<b>ZMĚNOVÝ LIST pro změny dle § 222 odst. 4 ZZVZ</b>		
	Název stavby:	Rekonstrukce západního vstupního prostranství do areálu Kamencového jezera z ulice Přemyslova a městské pláže, ev.č. d202200327	
	Číslo Změnového listu:	ZL 26	
	Číslo SO/PS:	SO 08	
Název stavebního objektu/provozního souboru:	KANALIZACE SPLAŠKOVÁ		
Objednatel:	STATUTÁRNÍ MĚSTO CHOMUTOV	Zhotovitel:	Společnost Kamencové jezero – Přemyslova
Předmět změny:	Změna splaškové kanalizace na městské pláži		
Iniciátor změny:	Zhotovitel/Objednatel		
<b>Popis změny:</b> (popis předmětu změny, specifikace, zda jde o změny položek, kvality, rozměrů, termínů či dodatečné/neprovedené práce a zdůvodnění pro zařazení do patřičného odstavce § 222 nebo § 100)	<b>Zdůvodnění změny:</b> V ZDS byla navržena splašková kanalizace na městské pláži napojená na předpokládané stávající kanalizace, dešťová kanalizace nebyla v ZDS řešena. 1. Na základě požadavku provozu, z důvodu malé dimenze stávajícího potrubí splaškové kanalizace, Objednatel odsouhlasil v prostoru u Dřeváku provedení nové splaškové kanalizace z PVC DN200 v délce 38 m, která vede od nových sprch do stávající ČS (viz PD změna u Dřeváku). Nové řešení zajistí lepší odvod splaškov

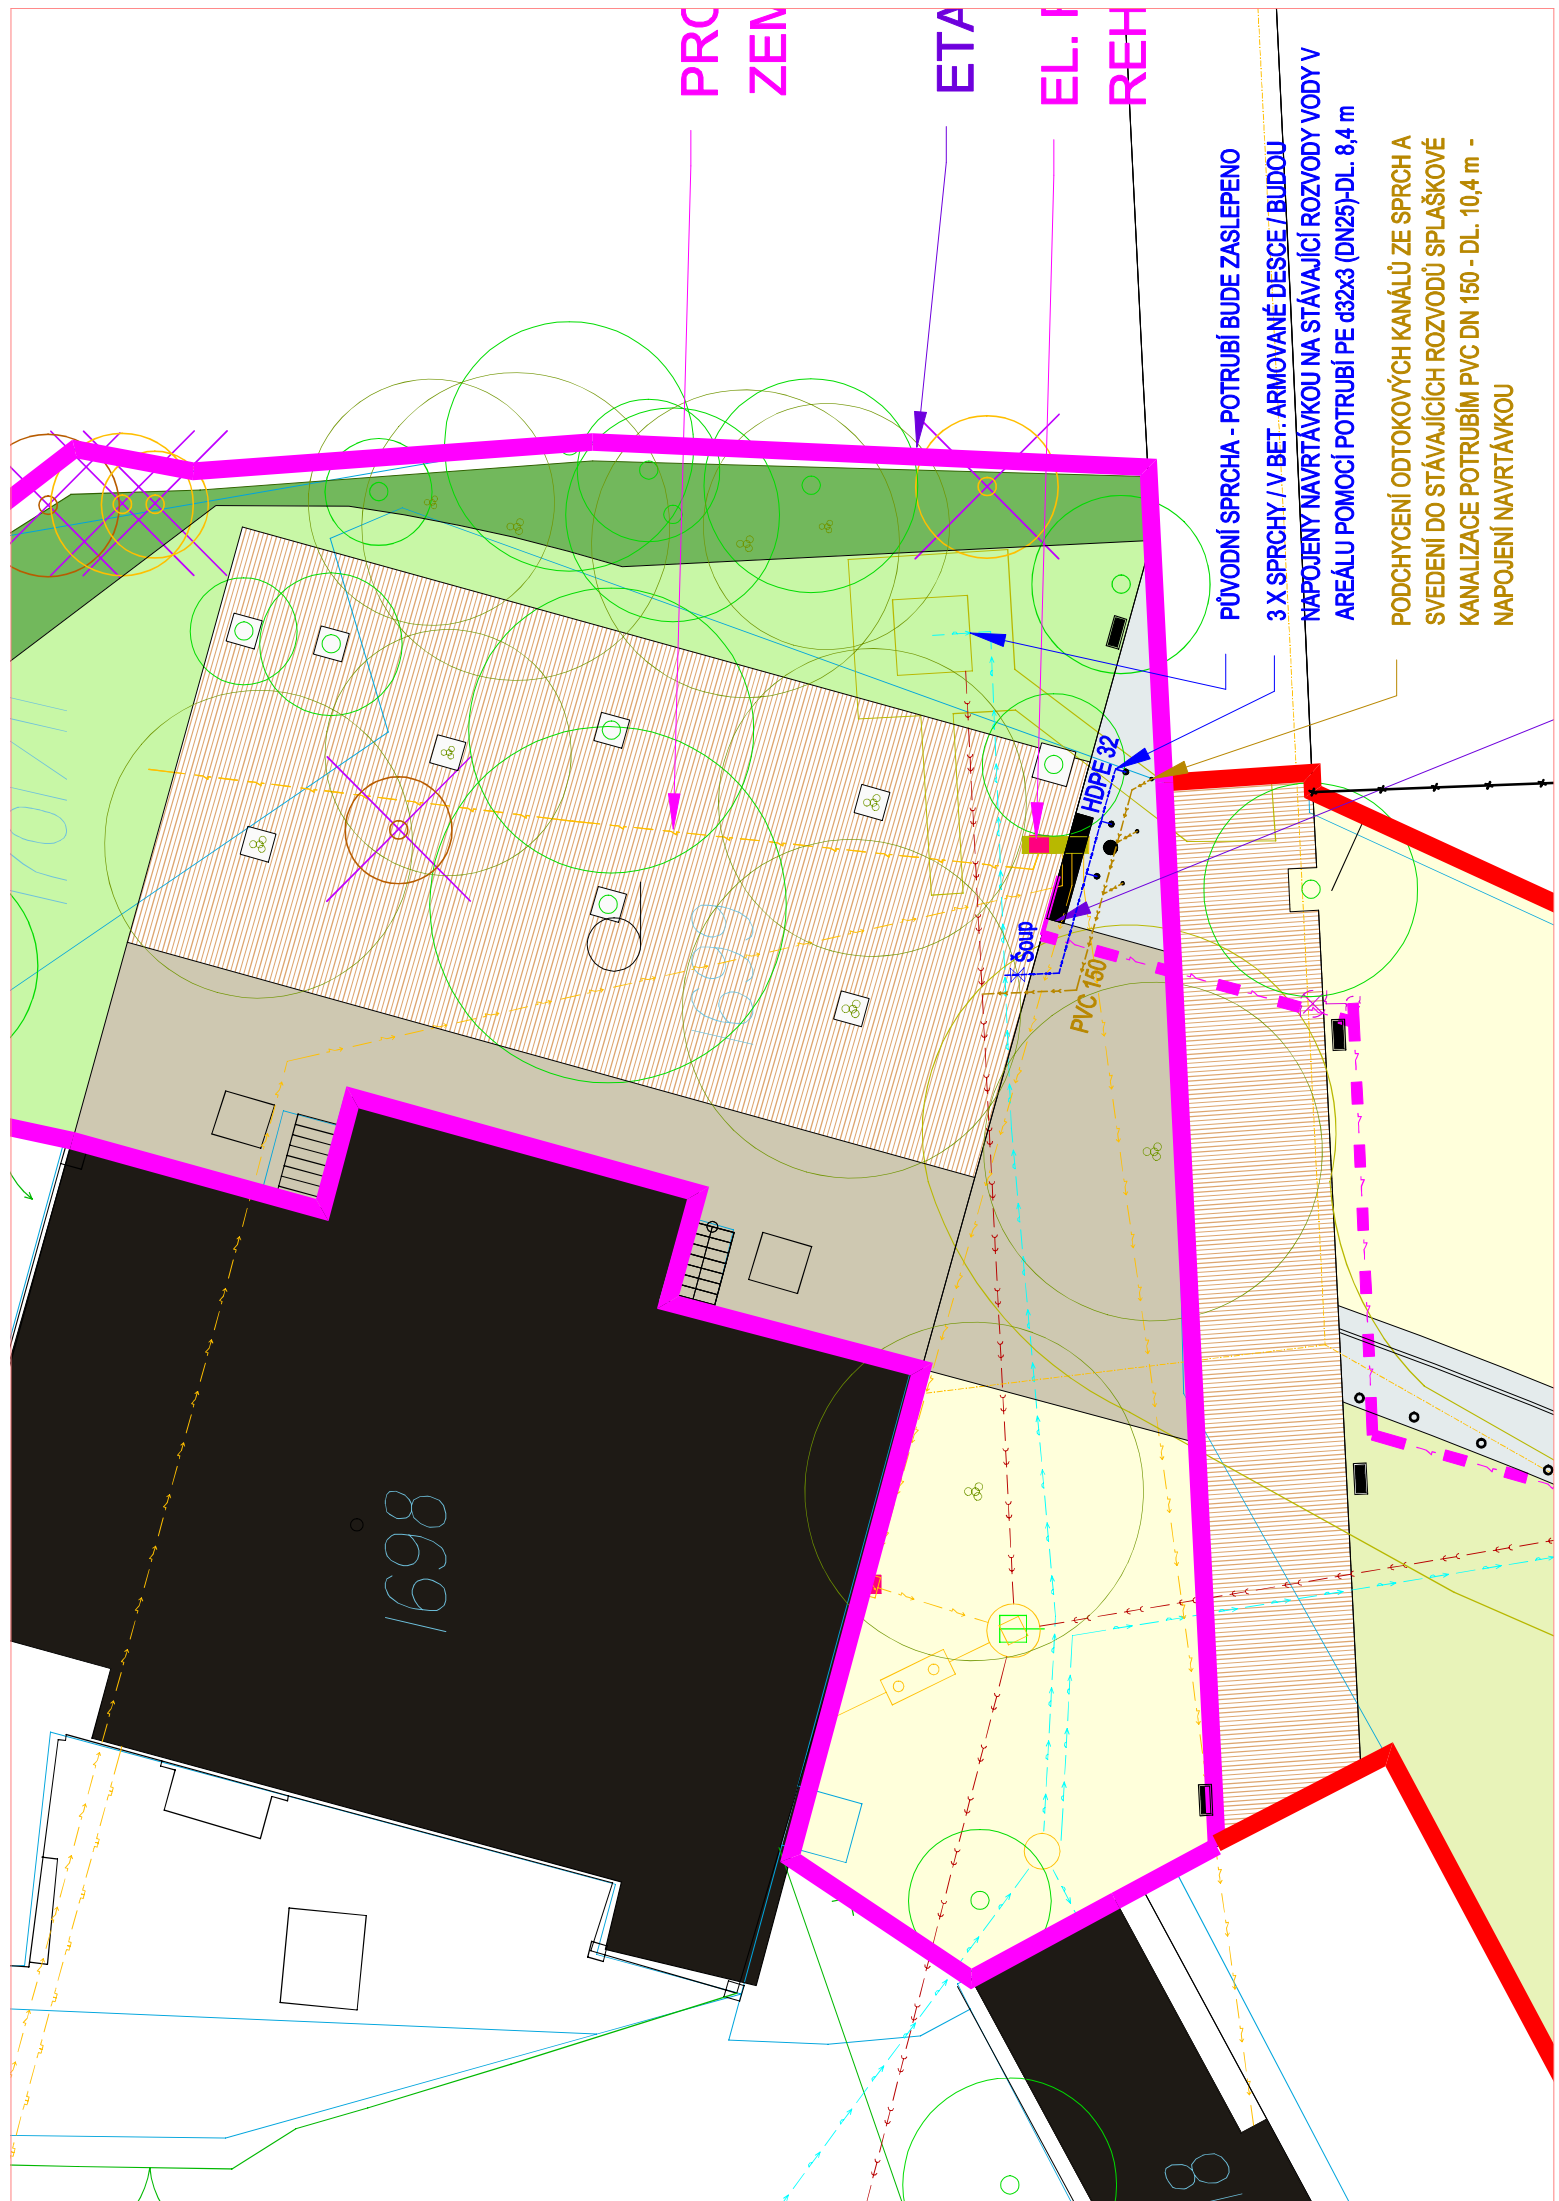
PŮVODNÍ SPRCHA - POTRUBÍ BUDE ZASLEPENO  
3 X SPRCHY / V BET. ARMOVANÉ DESCE / BUDOJ  
NÁPOJENY NAVRTÁVKOU NA STÁVAJÍCÍ ROZVODY VODY V  
AREÁLU POMOCÍ POTRUBÍ PE Ø32x3 (DN25)-DL. 8,4 m  
PODCHYCENÍ ODTOKOVÝCH KANÁLŮ ZE SPRCH A  
SVEDENÍ DO STÁVAJÍCÍCH ROZVODŮ SPLAŠKOVÉ  
KANALIZACE POTRUBÍM PVC DN 150 - DL. 10,4 m -  
NÁPOJENÍ NAVRTÁVKOU
